ENEDIS - CELLULE CU/AU

Objet : **Réponse concernant l'instruction d'une autorisation d'urbanisme**
EVRY CEDEX, le 21/09/2022

Vous nous avez transmis la demande d'instruction de l'Autorisation d'Urbanisme PA0770612200001 concernant la parcelle référencée ci-dessous :

<u>Adresse :</u>	D606- Chemin des Gravières/Chemin de la Sablière Les Cailloux 77130 CANNES-ECLUSE
<u>Référence cadastrale :</u>	Section ZB , Parcelle n° 583p-583p-583p-616p-616p
<u>Nom du demandeur :</u>	SCCV Cannes Ecluse/Chemin des Gravières

Après Travaux HTA ZONE A

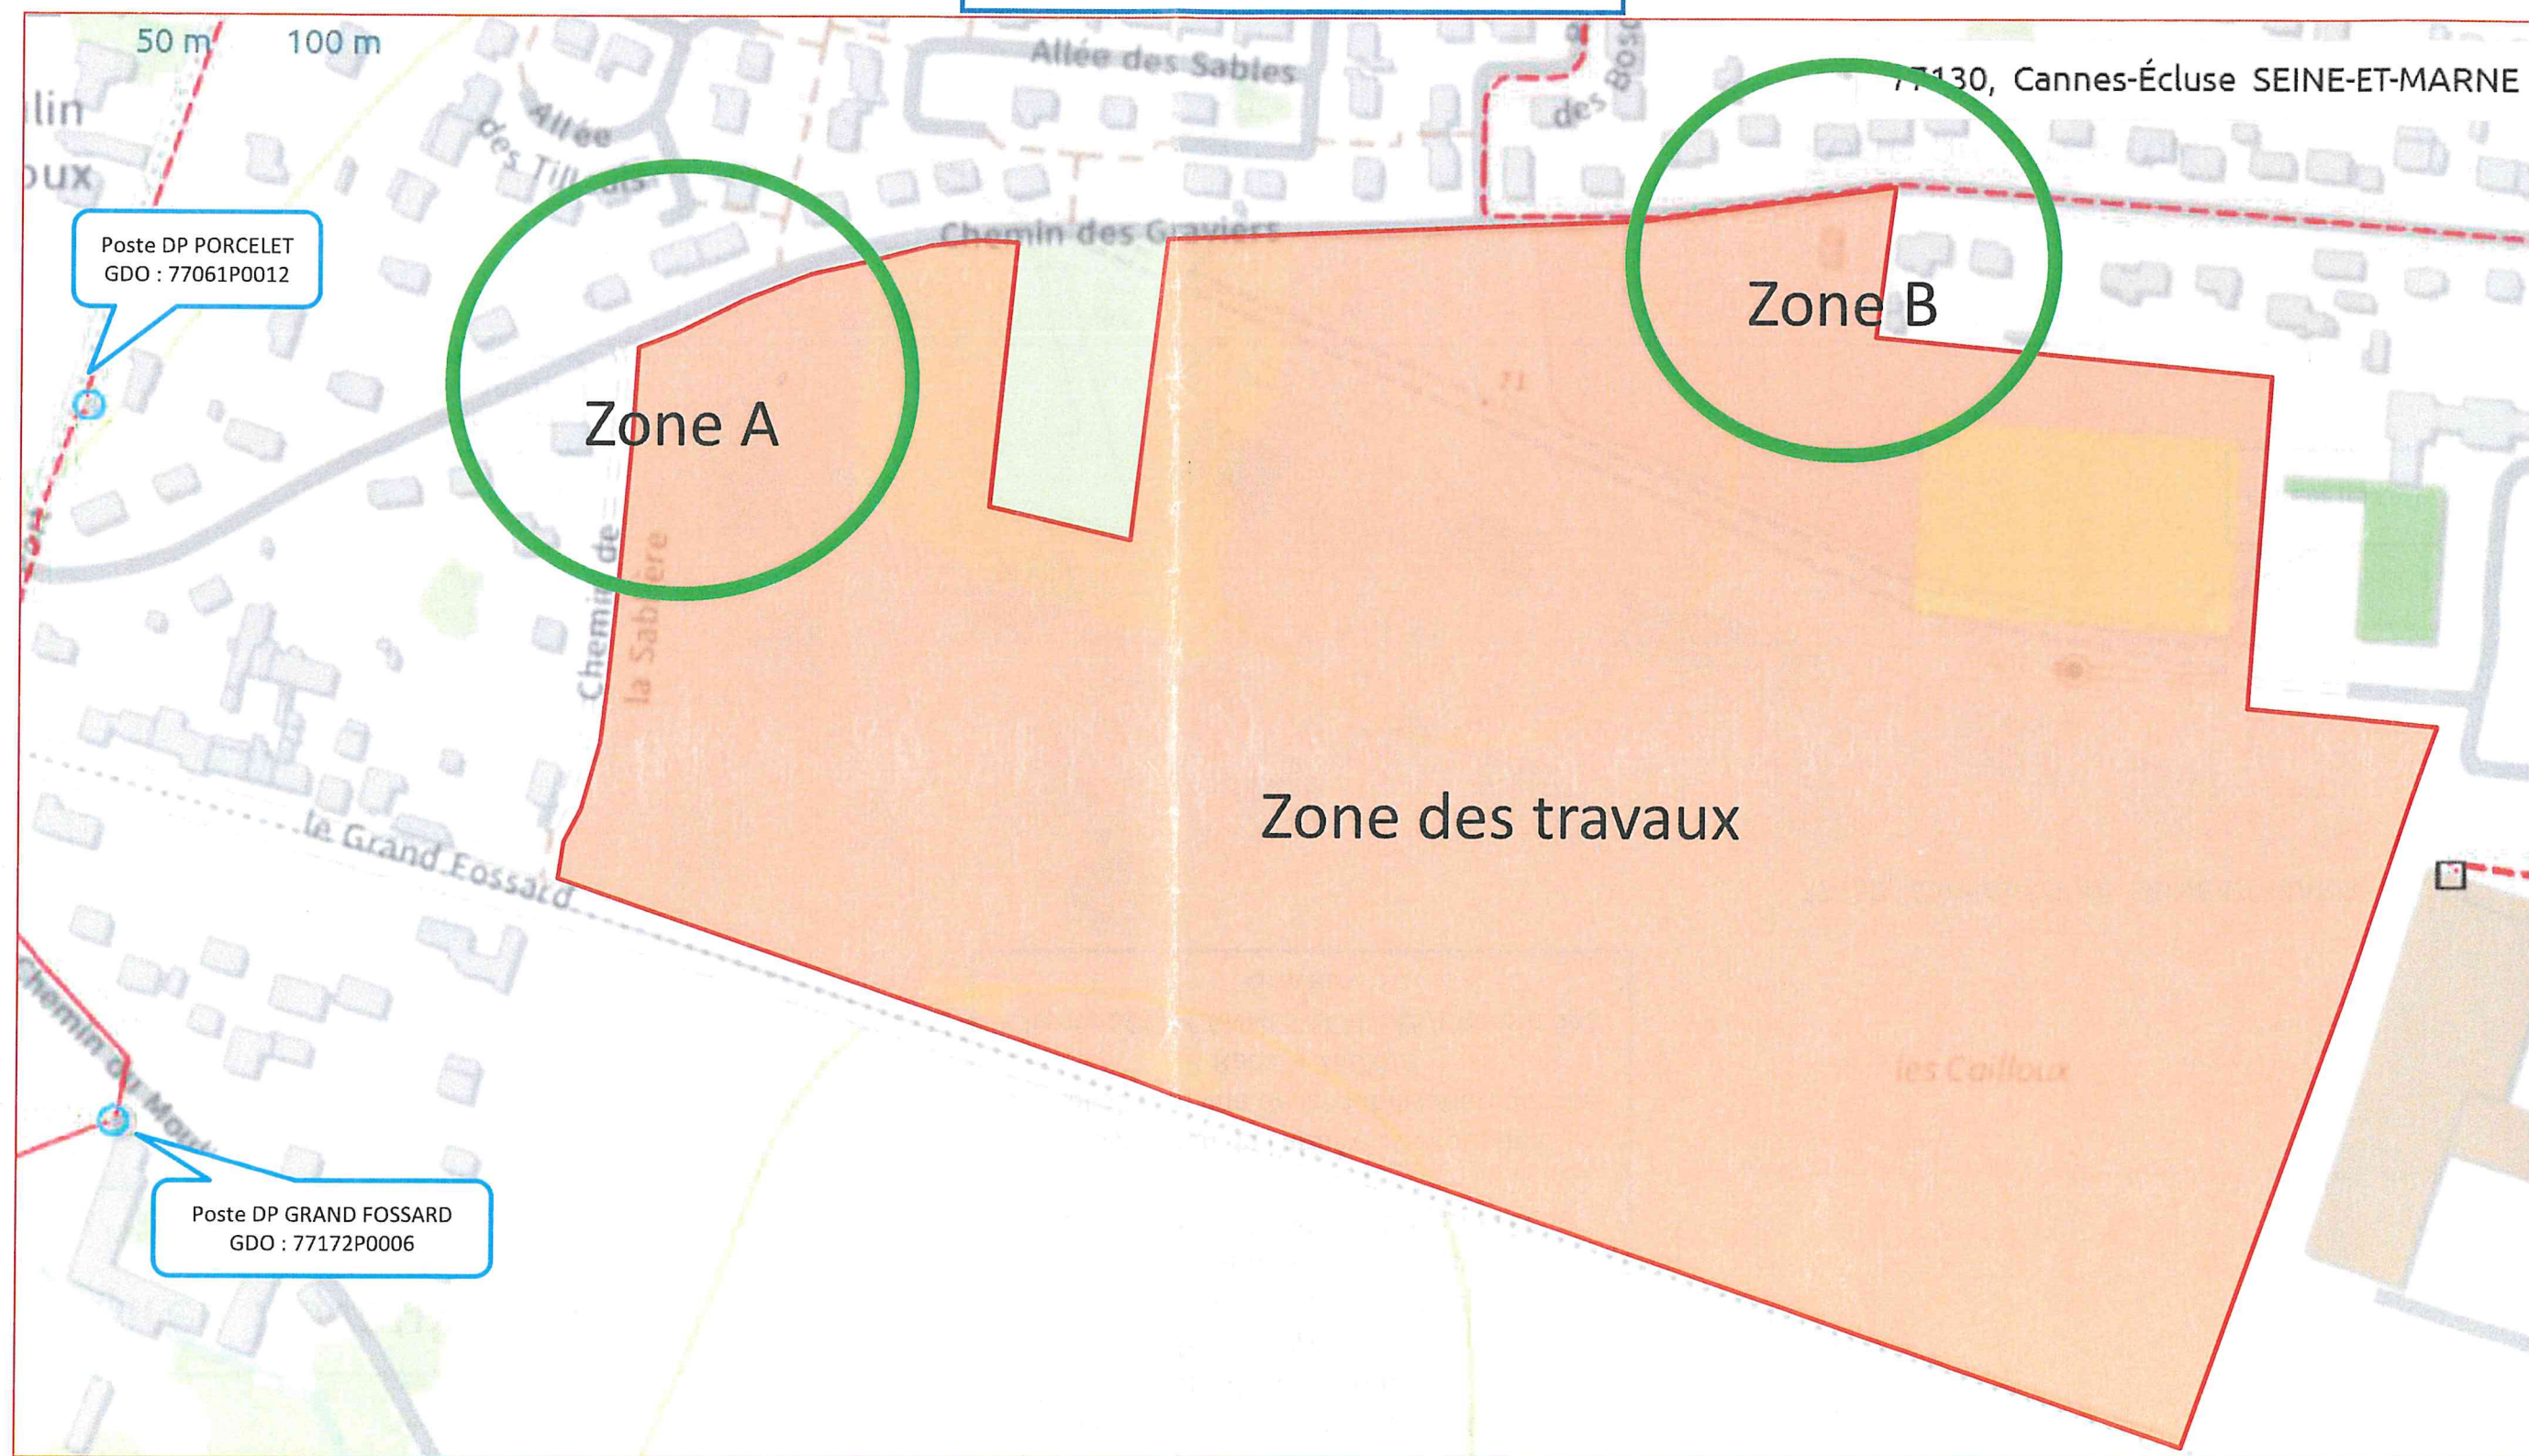
- Confection de deux boîtes de jonction sur le dipôle S150AI
(G.PARC0041) et pose de 2x300ml en S240AI afin d'alimenter
le poste DP (400kVA) en coupure d'artère depuis le départ
FOSSAR du poste source GRANDE PAROISSE.
- Abandon de 5ml en S150AI sur le dipôle S150AI
(G.PARC0041).

Après Travaux HTA ZONE B

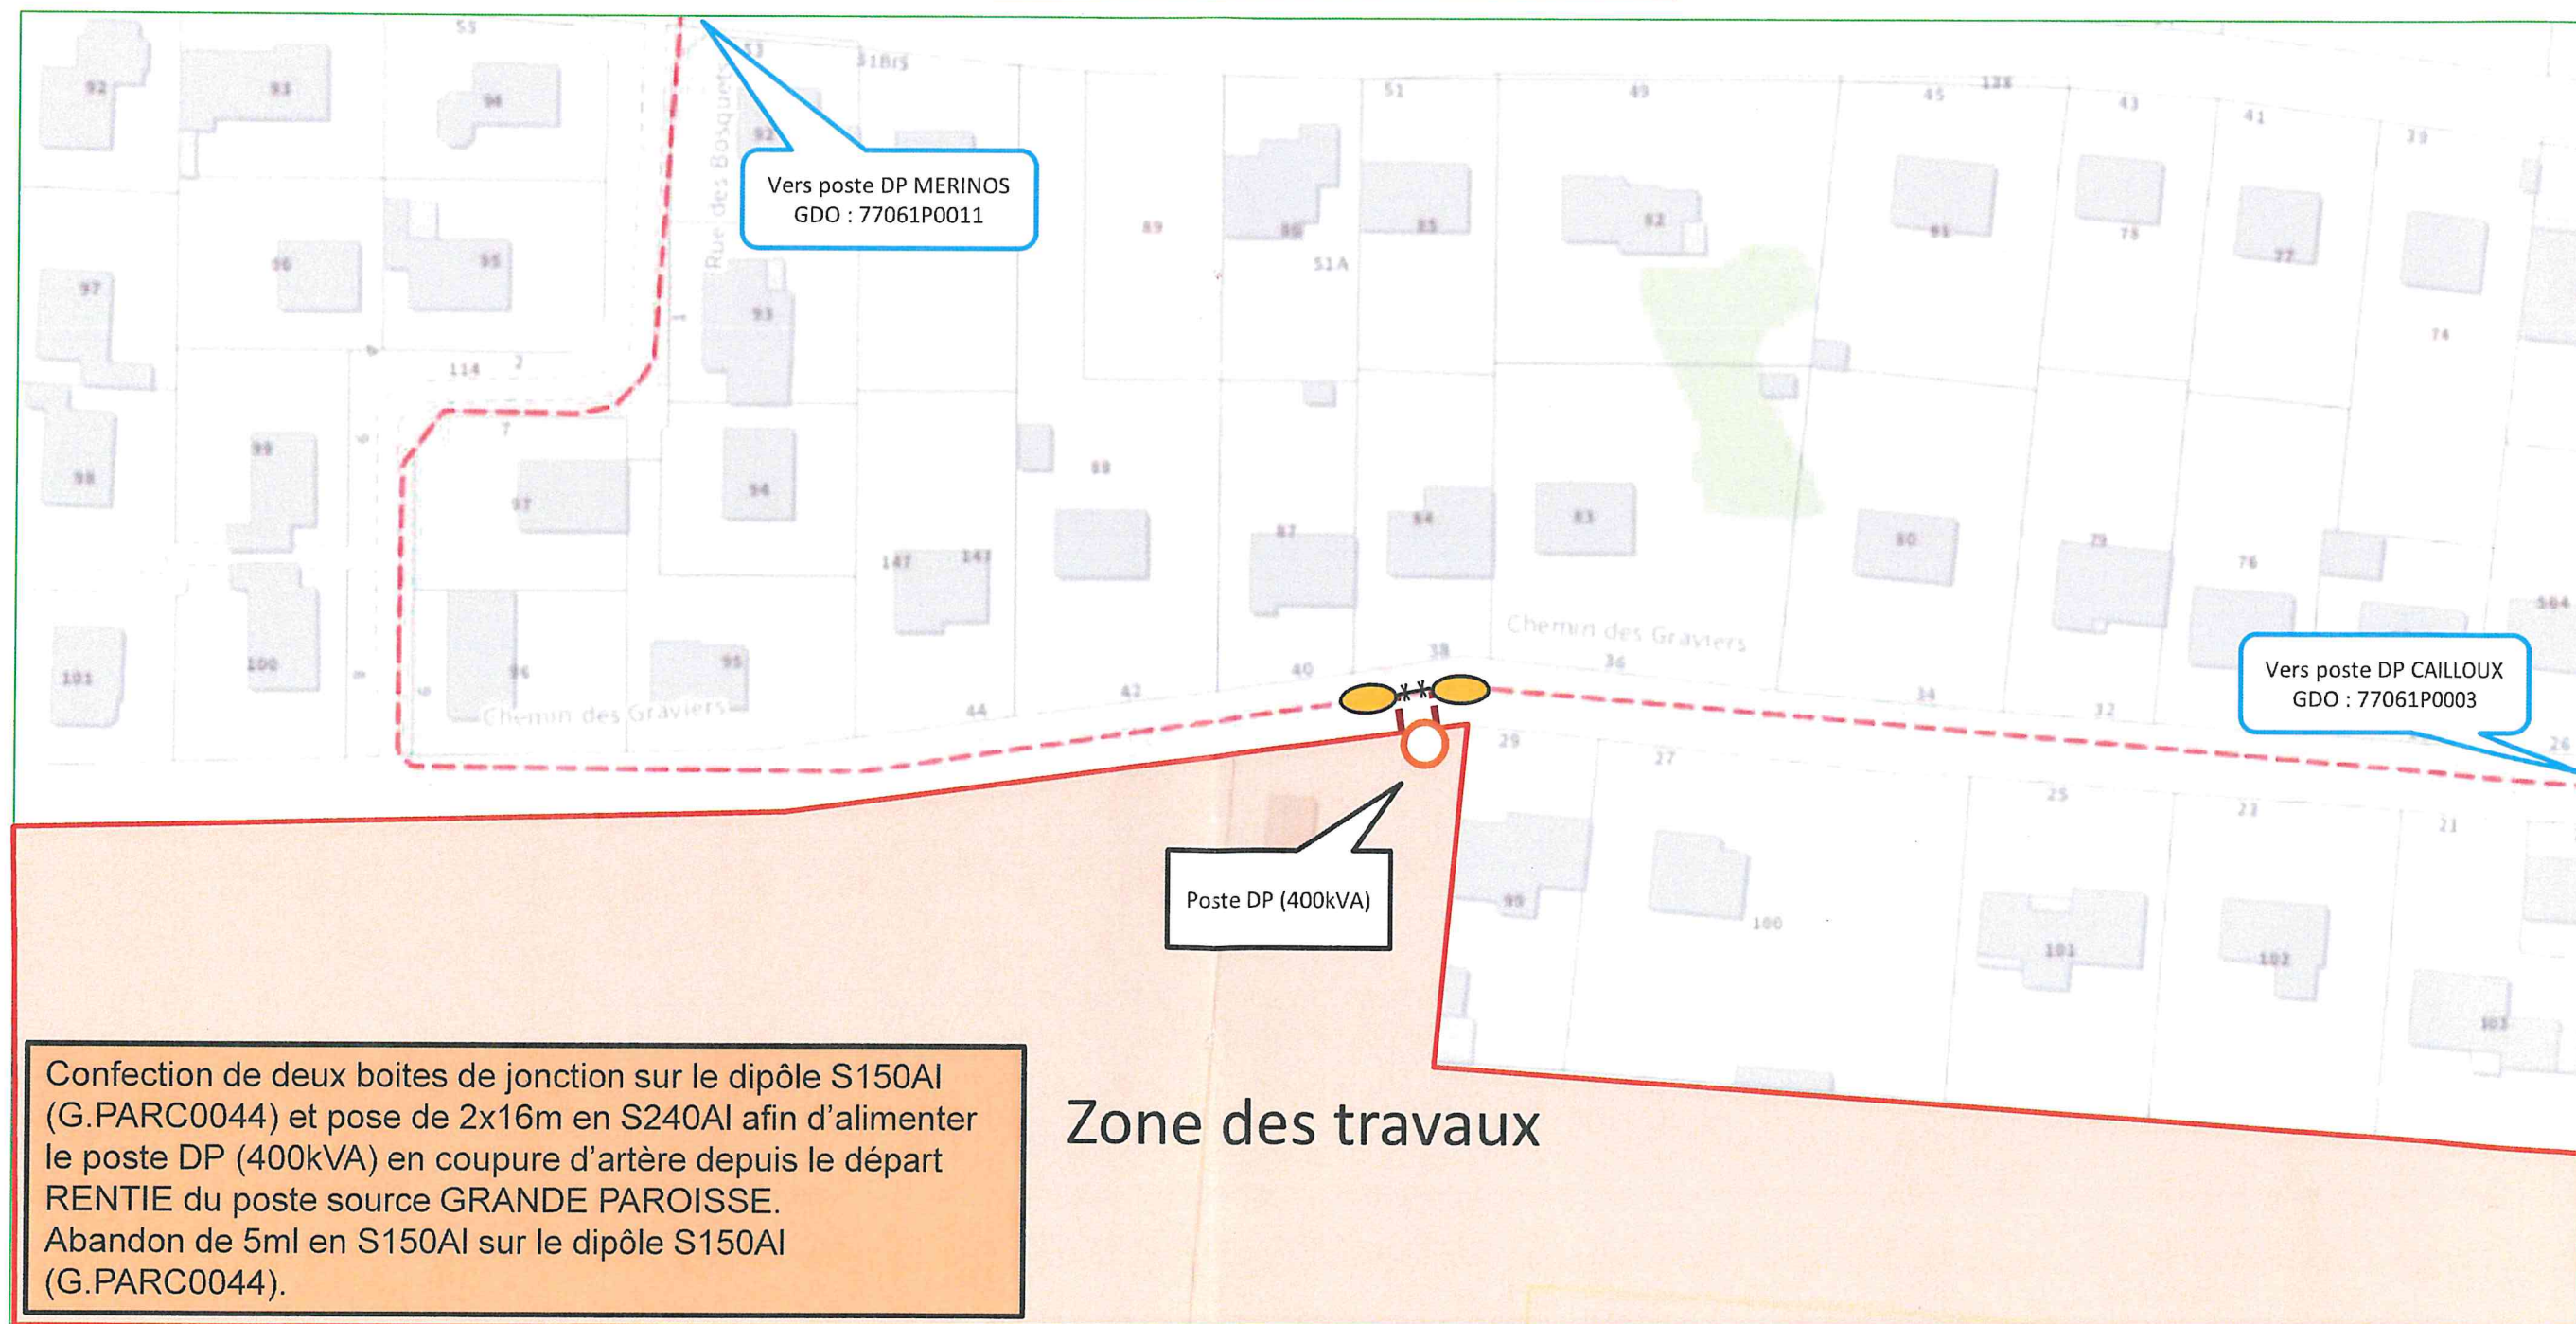
Nous vous demandons d'indiquer sur l'autorisation d'urbanisme que cette opération nécessite la création de 2 postes de distribution publique sur le terrain d'assiette de l'opération. Le maître d'ouvrage de l'opération devra se rapprocher d'Enedis afin de définir l'emplacement du poste de transformation et les modalités de financement et de réalisation.
